**Verslag huishoudelijke elektrische installatie op laagspanning en zeer lage spanning****Algemeen:**

Referentie: 011-20260911-03	Datum controle: 11/09/2026
Keurder: 011

Eigenaar:	Sonja Desmedt	EAN-code:	Onbekend
Adres installatie:	Elzenstraat 73, 2540 - HOVE	Nummer teller(s):	56210047
		Distributienetbeheerder installatie:	Fluvius
Datum uitvoering installatie:			
☒ Vóór 01/10/1981			
☒ Tussen 01/10/1981 en 01/06/2020			
☐ Vanaf 01/06/2020			
Type:	☒ Wooneenheid ☐ Niet-huishoudelijk ☐ PV ☐ Batterij ☐ Laadpaal

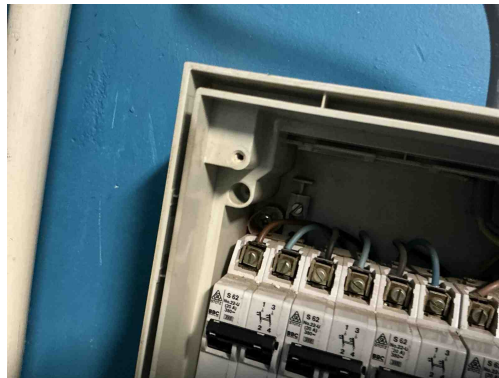
B34 - Het kabeltype van de meterbord verbinding aan de oorsprong van de installatie beantwoordt niet aan de minimale vereisten vastgelegd door de distributienet beheerder. (Boek1: 1.5 + SYNERGRID C1/107)

Opmerking: Oa VOB

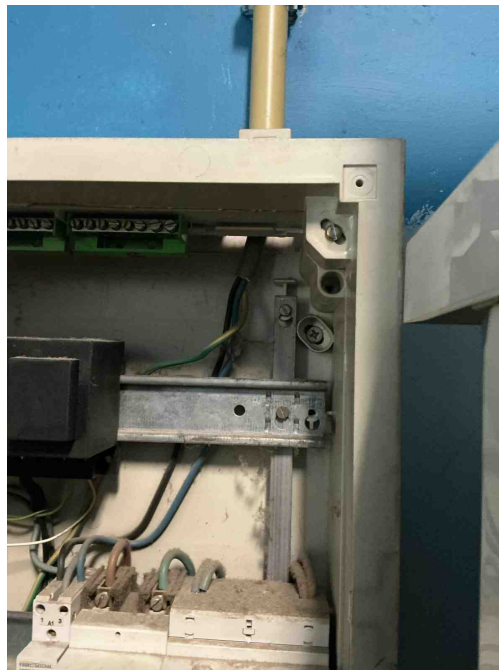
T21 - Het elektrisch materieel is niet geplaatst volgens de voorschriften van de fabrikant/ regels van goed vakmanschap . (Boek 1: 1.4.1.3)

Opmerking: Oa beschermingsgeleiders bord 3, ophangvijzen bord 1 en 2

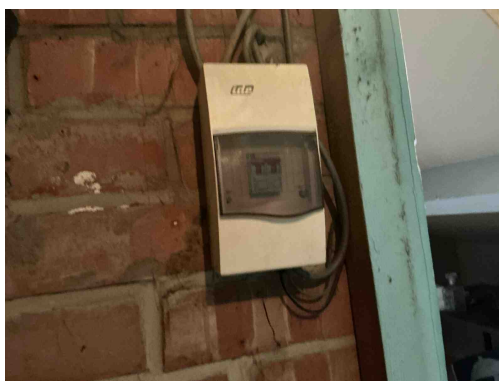
B06 - Het elektrisch verdeelbord heeft niet de minimale beschermingsgraad IPXX-B in een gewone ruimte (Boek 1: 4.2.2.3).
Opmerking: Oa bord 1 en 3

B17 - De voedingsspanning is niet op elk bord vermeld (Boek 1: 3.1.3.3).
Opmerking: Oa alle borden

B04 - De aanduiding van de kringen, klemmen en/of schakelapparatuur ontbreekt, is onjuist of is onvolledig (Boek 1: 3.1.3.1/5.1.6.1).
Opmerking: Oa bord 1 en 3 en 4

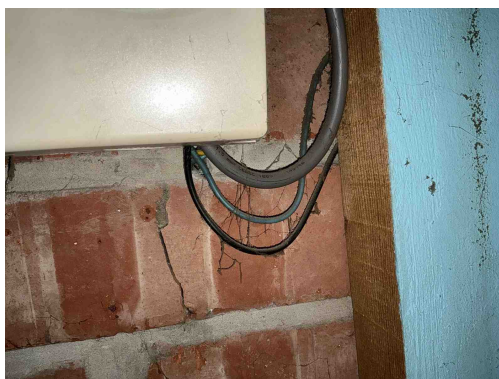
B17 - De voedingsspanning is niet op elk bord vermeld (Boek 1: 3.1.3.3).
Opmerking: Oa alle borden

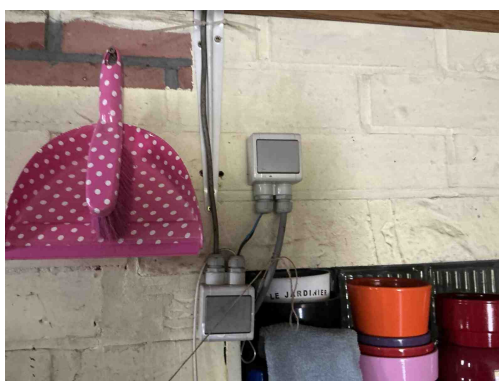
B04 - De aanduiding van de kringen, klemmen en/of schakelapparatuur ontbreekt, is onjuist of is onvolledig (Boek 1: 3.1.3.1/5.1.6.1).

Opmerking: Oa bord 1 en 3 en 4

C21 - Het gebruik van geleiders van het type VOB, zonder bijkomende afscherming is niet toegestaan (Boek 1: 5.2.9.6).

Opmerking: Oa garage , zolder

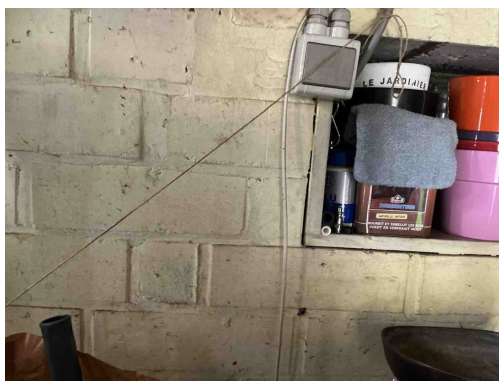
C21 - Het gebruik van geleiders van het type VOB, zonder bijkomende afscherming is niet toegestaan (Boek 1: 5.2.9.6).

Opmerking: Oa garage , zolder

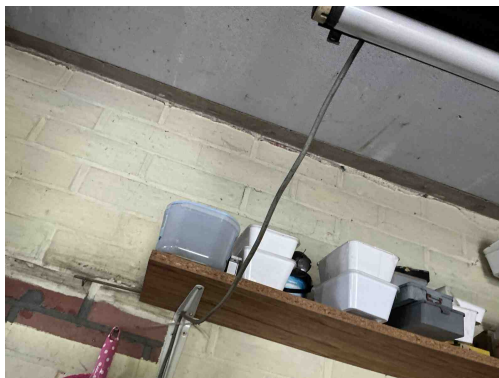
C38 - Het gebruikte kabeltype (snoerkabel) voldoet niet aan de specificaties die van toepassing zijn op voedingsleidingen voor vaste installatie (Boek 1: 1.4.2.1, 5.2.6.2).

Opmerking: Oa garage

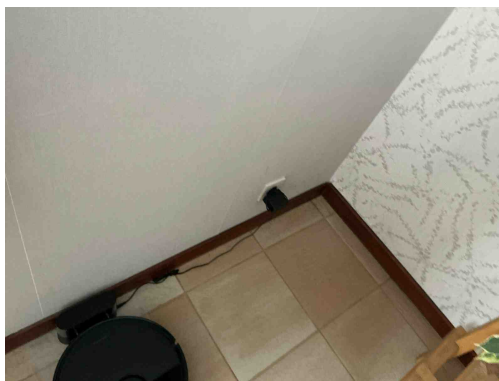
C38 - Het gebruikte kabeltype (snoerkabel) voldoet niet aan de specificaties die van toepassing zijn op voedingsleidingen voor vaste installatie (Boek 1: 1.4.2.1, 5.2.6.2).

Opmerking: Oa garage

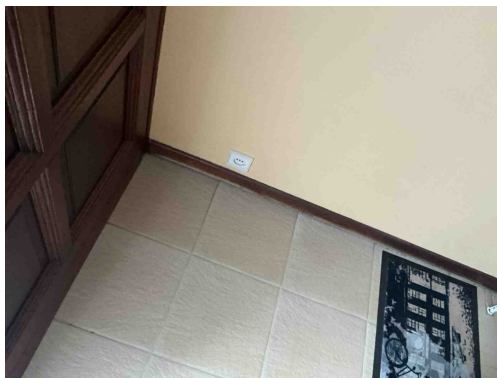
A20 - Er bevindt zich een contactdoos zonder beschermingsgeleider in de elektrische installatie. Deze is niet geplaatst achter een differentieelstroombeschermingsinrichting met grote (max. 30mA) of zeer grote (max. 10mA) gevoeligheid.
Opmerking: Oa woonkamer, inkom, slaapkamers, ...

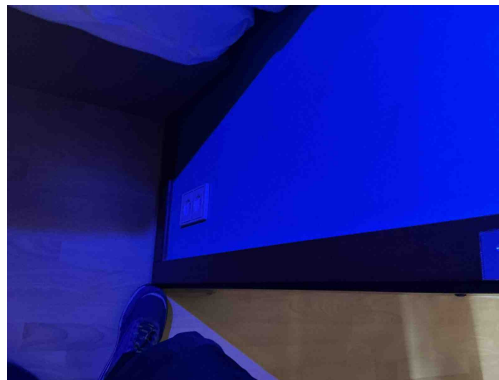
A20 - Er bevindt zich een contactdoos zonder beschermingsgeleider in de elektrische installatie. Deze is niet geplaatst achter een differentieelstroombeschermingsinrichting met grote (max. 30mA) of zeer grote (max. 10mA) gevoeligheid.

Opmerking: Oa woonkamer , inkom , slaapkamers, ...

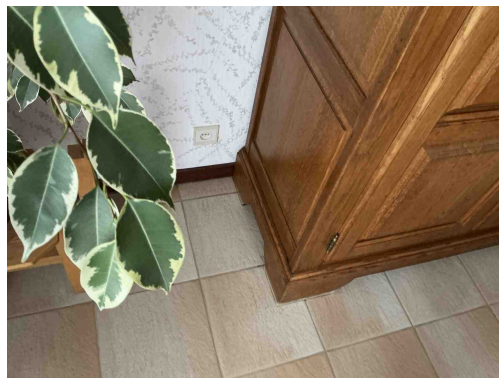
A20 - Er bevindt zich een contactdoos zonder beschermingsgeleider in de elektrische installatie. Deze is niet geplaatst achter een differentieelstroombeschermingsinrichting met grote (max. 30mA) of zeer grote (max. 10mA) gevoeligheid.

Opmerking: Oa woonkamer , inkom , slaapkamers, ...

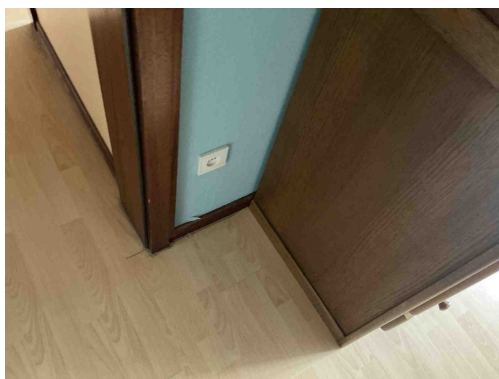
A20 - Er bevindt zich een contactdoos zonder beschermingsgeleider in de elektrische installatie. Deze is niet geplaatst achter een differentieelstroombeschermingsinrichting met grote (max. 30mA) of zeer grote (max. 10mA) gevoeligheid.

Opmerking: Oa woonkamer , inkom , slaapkamers, ...

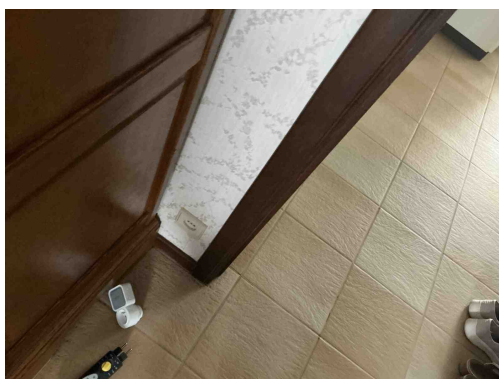
A20 - Er bevindt zich een contactdoos zonder beschermingsgeleider in de elektrische installatie. Deze is niet geplaatst achter een differentieelstroombeschermingsinrichting met grote (max. 30mA) of zeer grote (max. 10mA) gevoeligheid.

Opmerking: Oa woonkamer , inkom , slaapkamers, ...

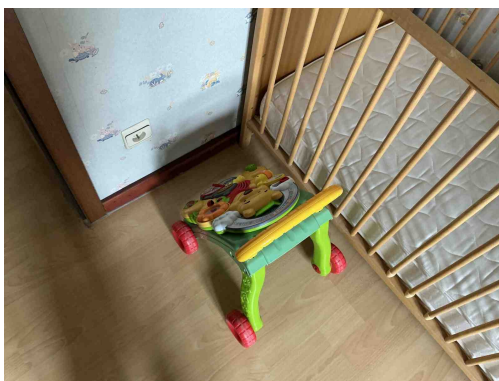
A20 - Er bevindt zich een contactdoos zonder beschermingsgeleider in de elektrische installatie. Deze is niet geplaatst achter een differentieelstroombeschermingsinrichting met grote (max. 30mA) of zeer grote (max. 10mA) gevoeligheid.

Opmerking: Oa woonkamer , inkom , slaapkamers, ...

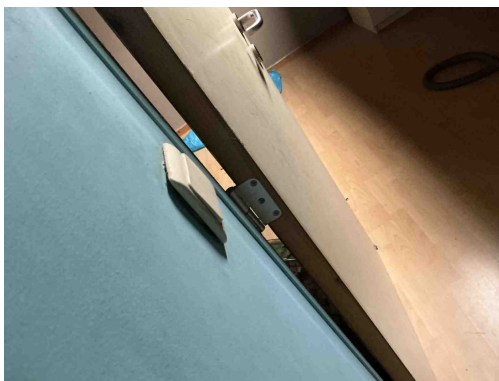
T10 - Bepaalde contactdozen en/of schakelaars zijn niet degelijk bevestigd (Boek 1: 1.4.1.3).
Opmerking: Oa slaapkamer , zolder

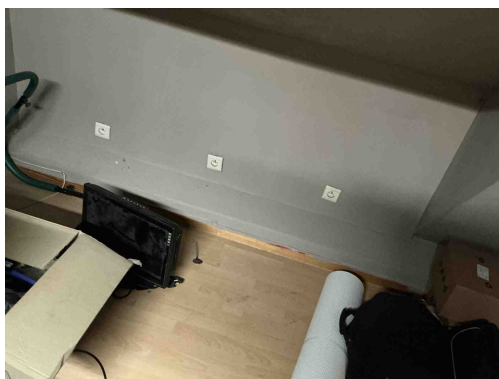
T10 - Bepaalde contactdozen en/of schakelaars zijn niet degelijk bevestigd (Boek 1: 1.4.1.3).
Opmerking: Oa slaapkamer , zolder

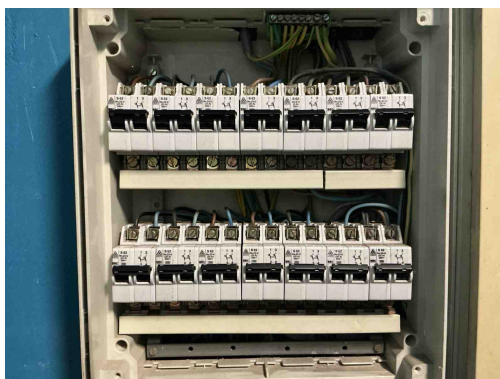
T10 - Bepaalde contactdozen en/of schakelaars zijn niet degelijk bevestigd (Boek 1: 1.4.1.3).
Opmerking: Oa slaapkamer, zolder

A16 - Er is geen continuïteit van de beschermingsgeleider van de contactdoos (Boek 1: 5.4.3.4).
Opmerking: Oa zolder
